RESOLUCIÓN DE GERENCIA GENERAL
ORGANISMO SUPERVISOR DE LA INVERSIÓN EN ENERGÍA Y MINERÍA
OSINERGMIN N° 015629-2012

El expediente N° 057-09-MA/E y el Informe GFM-77-2012, sobre procedimiento administrativo sancionador iniciado a Compañía Minera San Ignacio de Morococha S.A.

Detalle del recremento del depósito de relaves "La Esperanza" y cota de la disposición de relaves verificada en la supervisión.

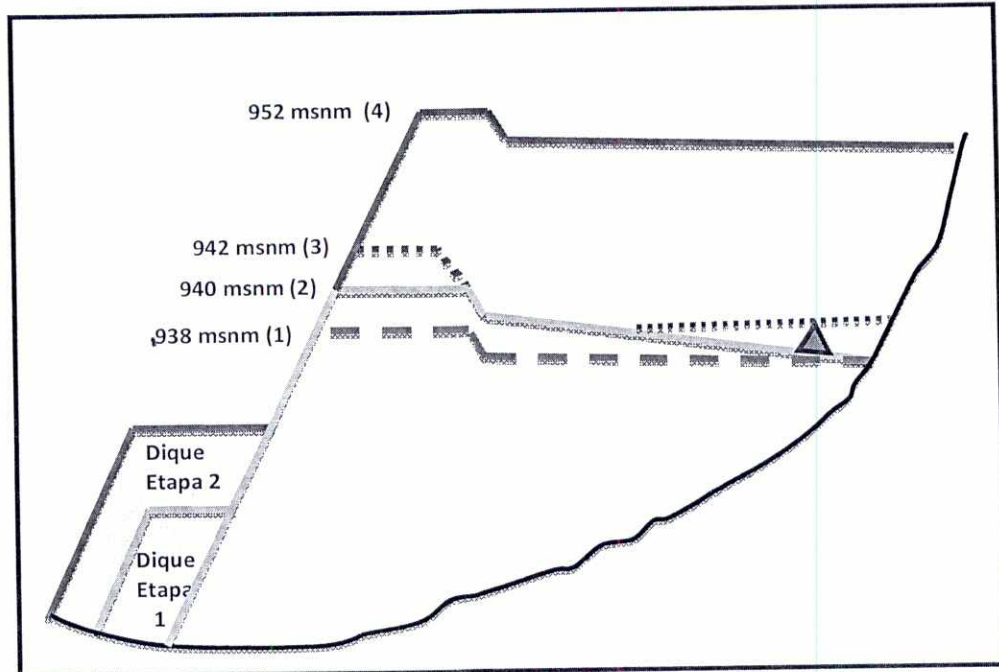
- (1) Cota aprobada para disponer relaves según Autorización de Funcionamiento del 28 de marzo de 2000 (R.D. 070-2000-EM/DGM)
- (2) Cota a alcanzar para la disposición de relaves según Autorización de Construcción del 20 de octubre de 2008 (construcción dique 1)
- (3) Cota con disposición de relaves verificada durante la supervisión (funcionamiento no autorizado)
- (4) Cota a alcanzar para la disposición de relaves según la Autorización de Construcción del 20 de octubre de 2008 (construcción dique 2)

Al respecto, los funcionarios del OSINERGMIN verificaron durante la inspección efectuada *"Que el titular minero no ha ejecutado las obras de recrecimiento de la segunda etapa, para recrecer la relavera de la cota 940 msnm a la cota 952 msnm y las obras de construcción del dique pie de talud para el primer recrecimiento a la cota 940 no se han culminado, faltando por ejecutar 100m aproximadamente"*, a pesar de ello, *"En un tramo de la cresta, la cota de corona, verificada con un cartel puesto por el titular minero indica 941.5 msnm, sin embargo se aprecia tramos de la presa que alcanzan mayor cota en la corona"* (fojas 145 vuelta).

Conforme a lo anterior se ha acreditado que no contaba con autorización de funcionamiento del depósito de relaves "La Esperanza" por encima de la cota 938 msnm. Asimismo, se ha verificado que SIMSA tampoco culminó la construcción de la primera etapa del recrecimiento y pese a ello se encontraba operando el depósito de relaves por encima de la cota que le permitiría la primera etapa, sin contar con autorización de funcionamiento.

En cuanto al descargo b), se debe señalar que, tal como se ha indicado en el descargo a), la Resolución N° 625-2008-MEM-DGM/V en efecto aprobó el diseño de detalle del recrecimiento del depósito de relaves "La Esperanza" y autorizó la construcción de dicho recrecimiento en dos etapas, lo que se expresa en el gráfico anterior. La Resolución N° 625-2008-MEM-DGM/V no autoriza la disposición de relaves por encima de la cota 938 msnm que se encuentra autorizada.
